Van: 5.1.2e <5.1.2e@meppel.nl>
Verzonden: dinsdag 22 oktober 2024 10:13
Aan: 5.1.2e <5.1.2e@meppel.nl>
CC: 5.1.2e <5.1.2e@meppel.nl>
Onderwerp: vraag over vijver Oosterboer in relatie tot aanleg nieuw fietspad

Van: 5.1.2e
Verzonden: woensdag 6 november 2024 12:55
Aan: 5.1.2e
CC: 5.1.2e
Onderwerp: Ontwerptekening realisatie fietspad Blankensteinweg
Bijlagen: RI-7289 Blankensteinweg-RI-7289 Blankensteinweg (waterschap).pdf

Van: 5.1.2e <5.1.2e@wdodelta.nl>
Verzonden: dinsdag 12 november 2024 11:00
Aan: 5.1.2e ; 5.1.2e
CC: 5.1.2e
Onderwerp: RE: Ontwerptekening realisatie fietspad Blankensteinweg
Bijlagen: niet vergunningsplichtig.jpg

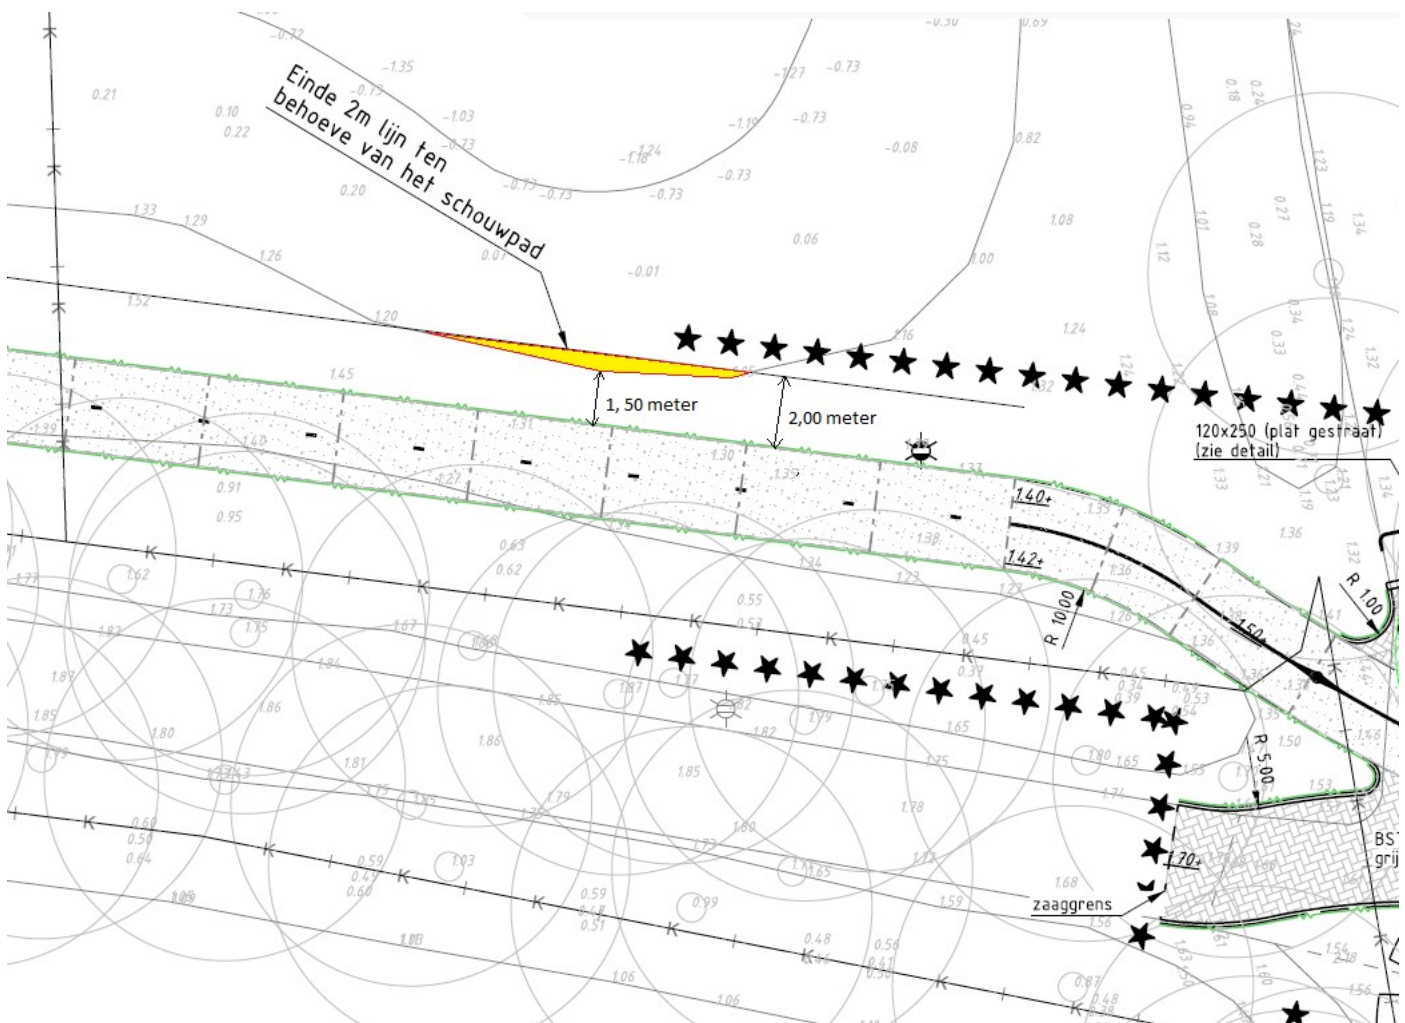
Afgelopen dinsdag hebben we met elkaar gesproken over onze plannen om een nieuw fietspad aan te leggen in de Oosterboer nabij de Blankensteinweg. Naast het toekomstige fietspad loopt een watergang. Deze watergang wordt door het waterschap onderhouden. Om het onderhoud op een veilige manier uit te kunnen voeren is een schouwpad met een minimale breedte van 2 meter gewenst.

Op bijgevoegde tekening hebben we inzichtelijk gemaakt of er 2 meter berm beschikbaar is naast het fietspad. Er is een hulplijn ingetekend op een afstand van 2 meter vanaf de zijkant van de verharding van het nieuwe fietspad. Hieruit blijkt dat over nagenoeg de hele lengte van het fietspad een schouwpad beschikbaar is van minimaal 2 meter breed. Alleen op het eerste deel is de berm over een lengte van ca. 9 meter smaller dan 2 meter (zie gele arcering op onderstaande afbeelding). Dit deel kunnen we tijdens de uitvoering aanvullen zodat ook hier een schouwpad beschikbaar komt met een breedte van minimaal 2 meter.

Gisteren hebben mijn collega 5.1.2e (van vergunningen) en ik de plannen voor het nieuwe fietspad besproken en belangrijkste conclusie: het is (toch) NIET vergunningsplichtig en alleen meldingsplichtig.

Reden: minder 500 m2 aan verharding binnen de beschermingszone van de A-watergang. Zie bijlage.

Het onderhoud langs deze watergang doen wij met een mobiele kraan met verlengde giek. Dus geen smalspoor materiaal.

Als het nieuwe fietspad er komt zullen wij nog kritisch moeten kijken of het fietspad toch gedeeltelijk open kan blijven of dat we ten tijden van de onderhoudswerkzaamheden een omleidingsroute moeten instellen.

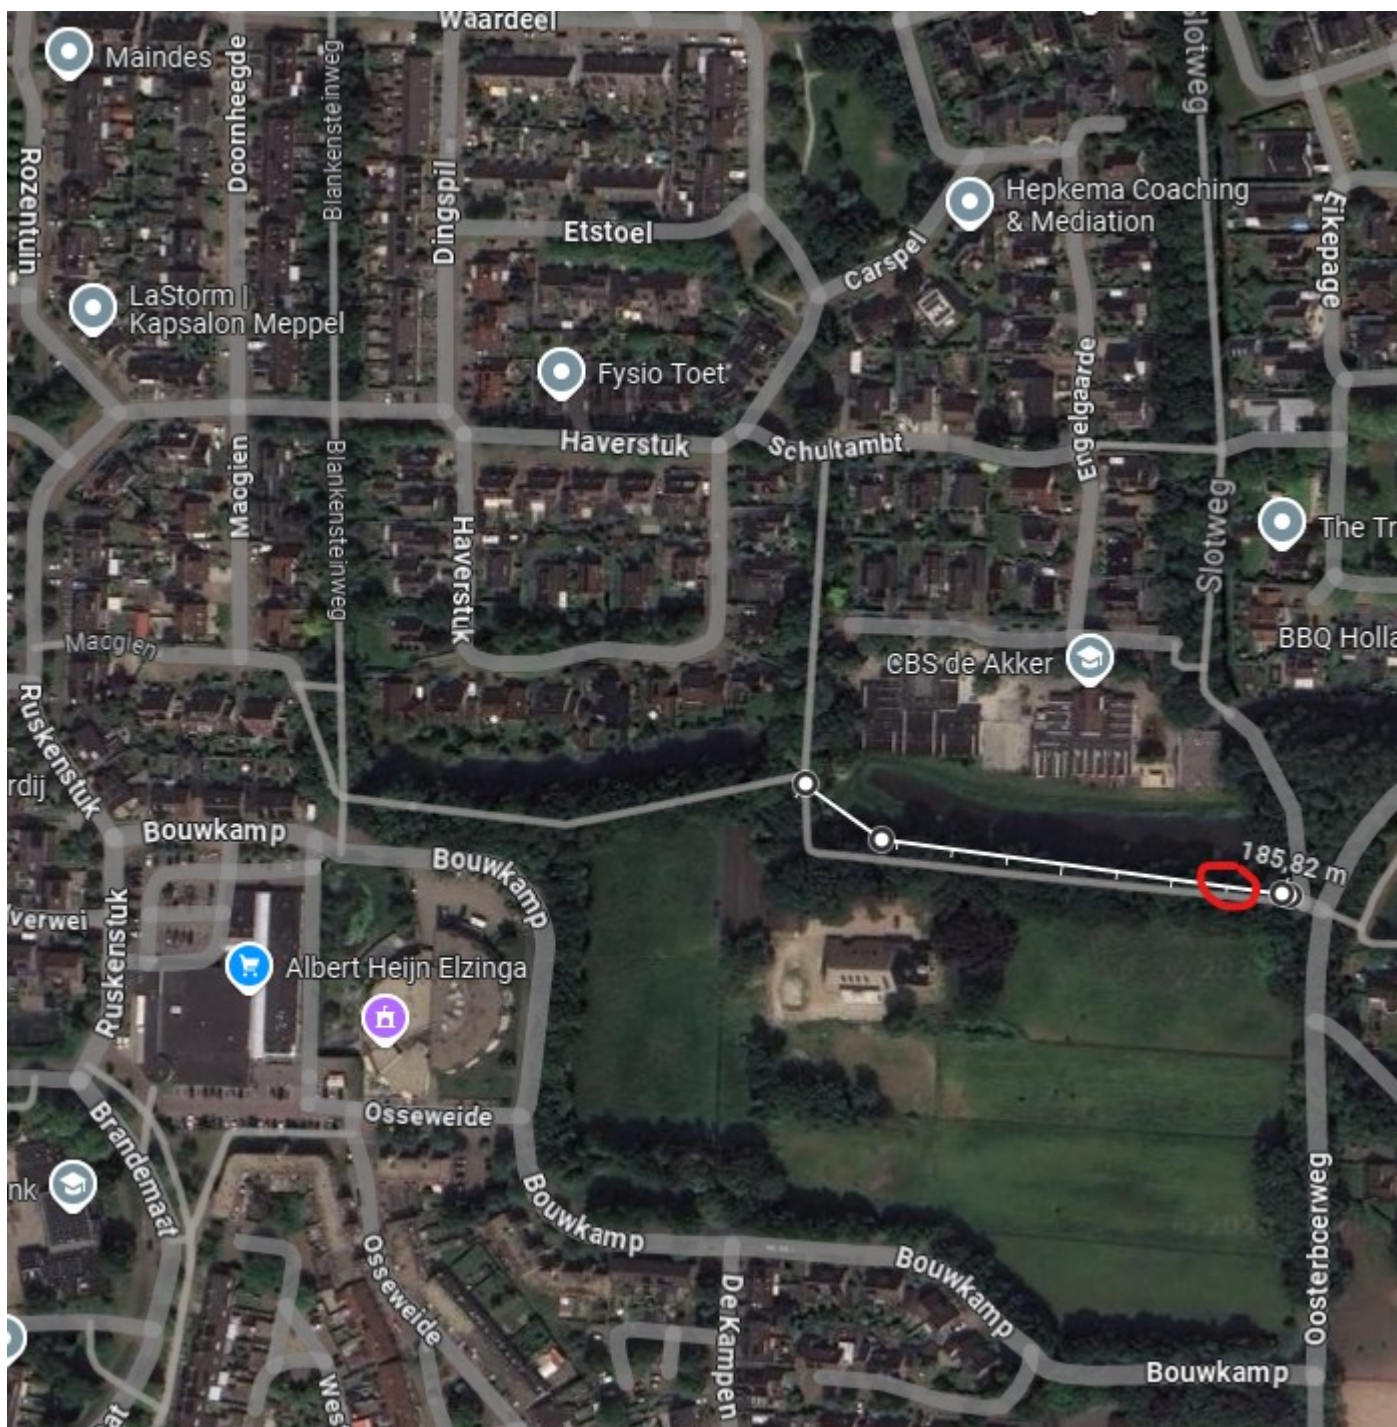
Hierbij, zoals zojuist besproken de tekening (in de bijlage) voor het fietspad, dat wij aan willen leggen. Het gaat om een stukje van nog geen 200 meter dat parallel loopt aan het bestaande pad. Voor het bestaande pad wordt door ons een voorstel gedaan richting raad om het uit de openbaarheid te halen. Dit fietspad is onderdeel van actieplan Fiets! en wordt aangelegd omdat het huidige toegangspad tot de woning te smal is en daarom verkeersonveilig voornamelijk voor fietsers.

Het stukje binnen de rode cirkel is het stuk waar het fietspad het dichtst bij het talud van de watergang ligt.
https://www.meppel.nl/Inwoner/Parkeren_verkeer/Verkeer_en_vervoer/Gemeenteraad_omarmt_Actieplan_Fiets

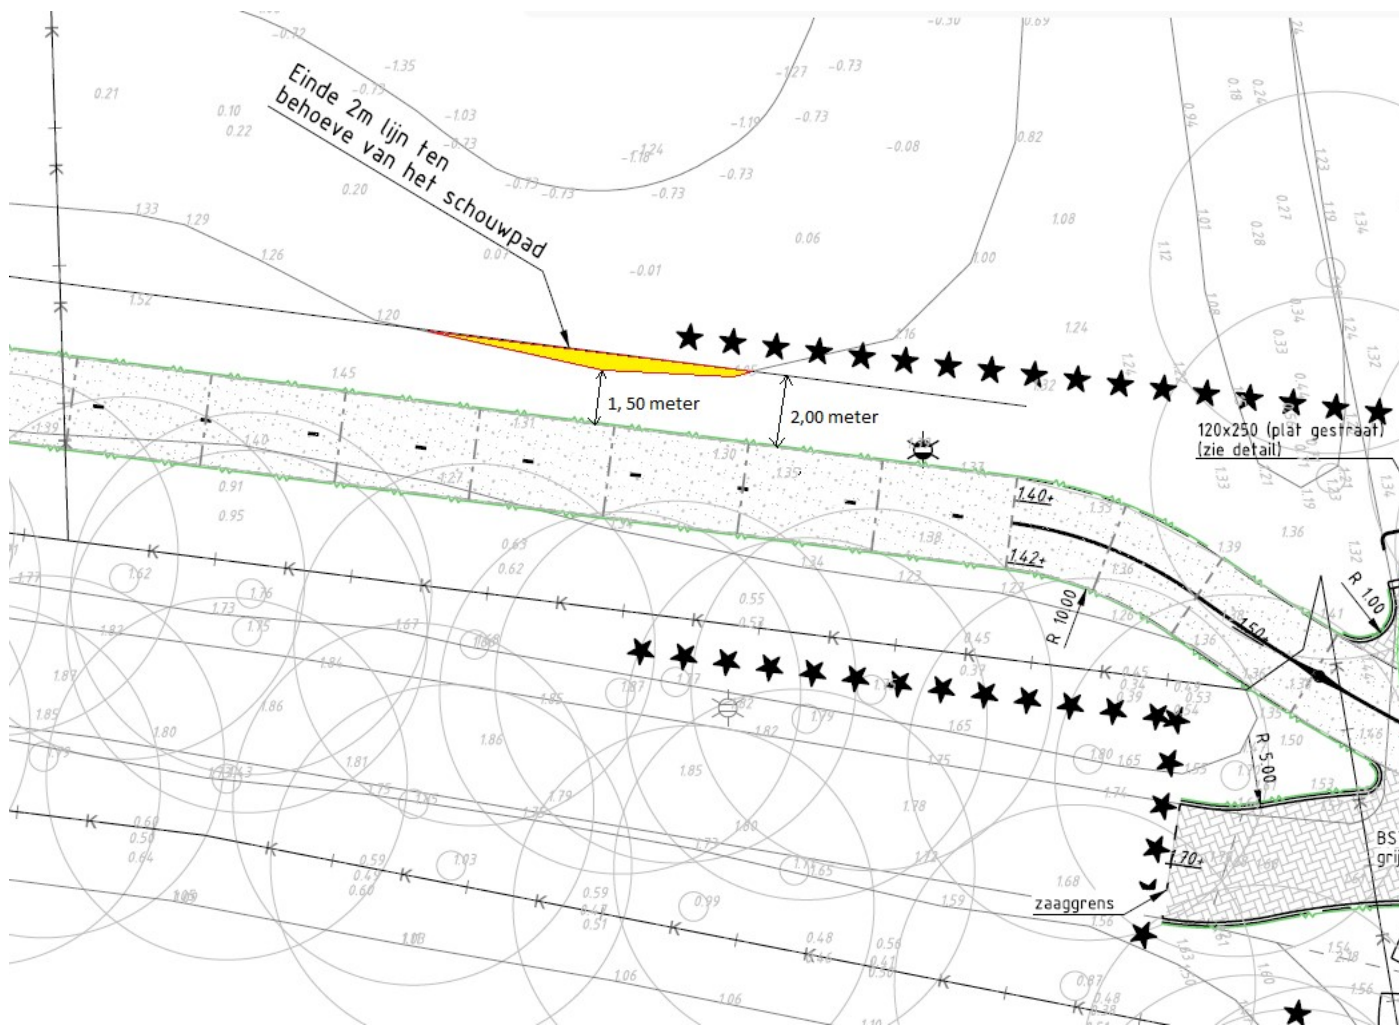
Naast het toekomstige fietspad loopt een watergang. Deze watergang wordt door het waterschap onderhouden. Om het onderhoud op een veilige manier uit te kunnen voeren is een schouwpad met een minimale breedte van 2 meter gewenst.

Op bijgevoegde tekening hebben we inzichtelijk gemaakt of er 2 meter berm beschikbaar is naast het fietspad. Er is een hulplijn ingetekend op een afstand van 2 meter vanaf de zijkant van de verharding van het nieuwe fietspad. Hieruit blijkt dat over nagenoeg de hele lengte van het fietspad een schouwpad beschikbaar is van minimaal 2 meter breed. Alleen op het eerste deel is de berm over een lengte van ca. 9 meter smaller dan 2 meter (zie gele arcering op onderstaande afbeelding). Dit deel kunnen we tijdens de

uitvoering aanvullen zodat ook hier een schouwpad beschikbaar komt met een breedte van minimaal 2 meter.
